RENESAS TECHNICAL UPDATE

製品分類	MPU&MCU	発行番号	TN-H8*-A345A/J	Rev.	第1版
題名	H8/36077 グループ ポートCの仕様変更のお知らせ		情報分類	技術情報	
適用製品	H8/36077 グループ	対象ロット等 全ロット	関連資料	H8/36077 グループ ハードウェアマニュアル (RJJ09B0222-0100 Rev.1.00)

図 5.14 外部クロックを入力する場合の接続例

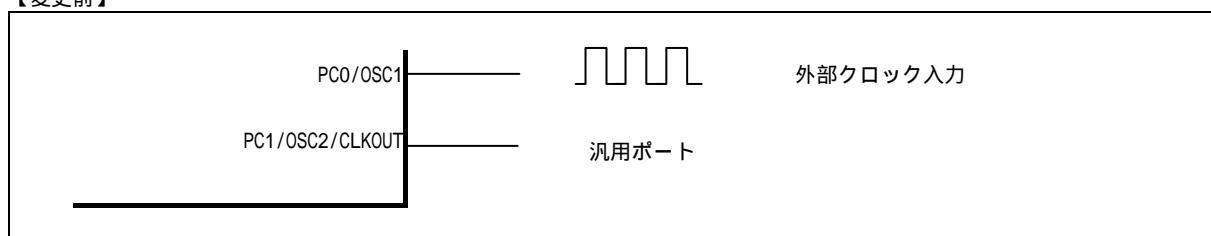
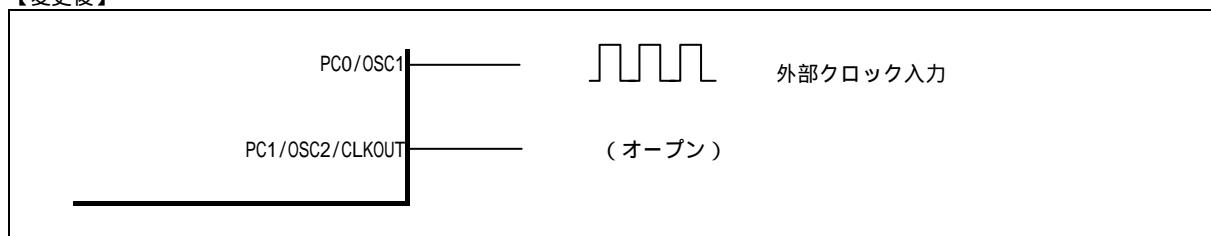
外部クロックをOSC1端子(PC0)に入力して使用するとき、OSC2(PC2)端子の
 仕様を下記のように変更します。

- PC0/OSC1端子 外部クロック入力
- PC1/OSC2端子 (オープン)*1

*1 汎用ポートとして使用できません。
